二层平面图变更 1:100

会 签 栏	电 气
建 筑	暖 通
结 构	工 艺
给排水	
建设单位	盐城机电高等职业技术学校
项目名称	风雨操场
项目编号	2018024
图纸名称	二层平面图变更 变更说明
图纸编号	建审修-02
日 期	2018.11
版 本	01

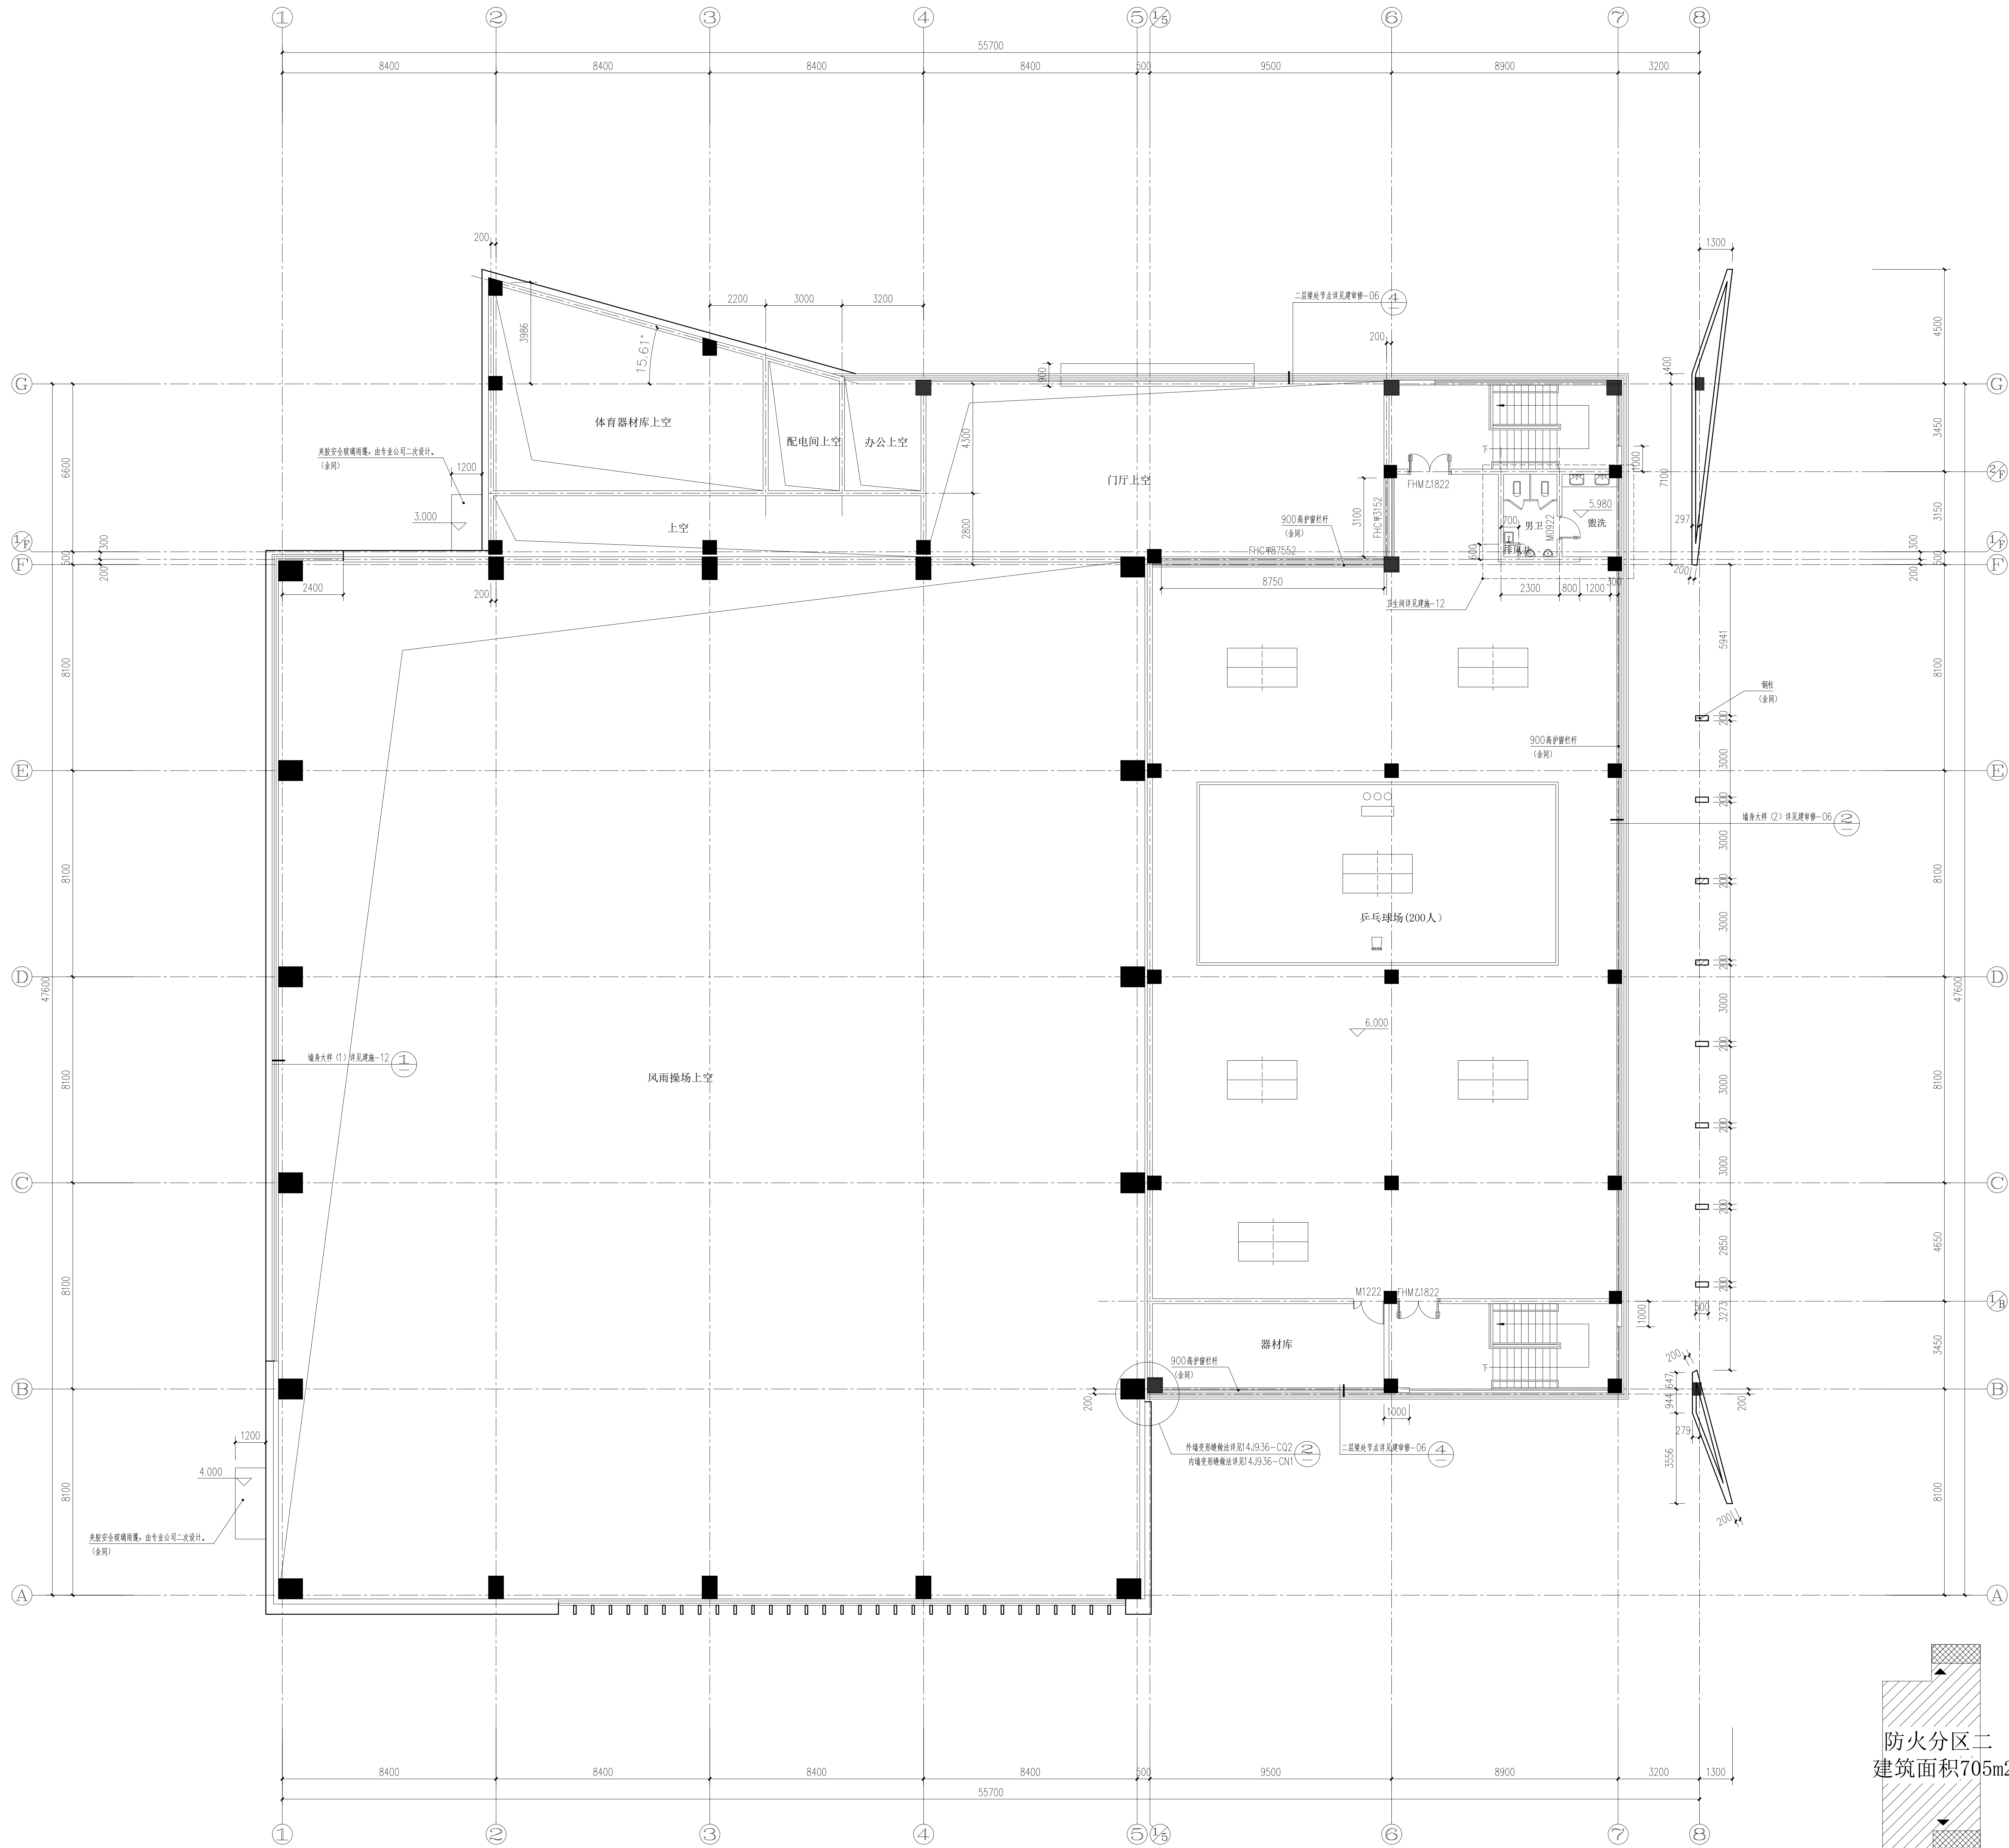
- 疏散梯梯段宽度变更为1350，修改详见建审修-06。
- 二层用玻璃幕墙变更为固定窗，修改详见建审修-03~05。
- 倒置式屋面的构造详图中的高聚物沥青防水涂膜厚度变更为2厚。设计说明中防水等级变更为一级。
- 窗大样详图、灭火救援窗，详见建审修-05。
- 《建筑内部装修设计防火规范》编号变更为GB50222-2017。
- 总图需消防车道的转弯半径表达详见建审修-01。
- 外墙变形缝做法详见14J936-CQ2-2；内墙变形缝做法详见14J936-CN1-2。
- 二层最多使用人数为不超200人，修改详见建审修-02。
- 玻璃幕墙防火封堵参见图集号变更为13J103-1。
- 楼梯扶手增加装防止学生溜滑的措施,做法详见建审修-06
- 室内环境污染控制类别为Ⅰ类。
- 聚苯乙烯泡沫板燃烧性能为B1级。
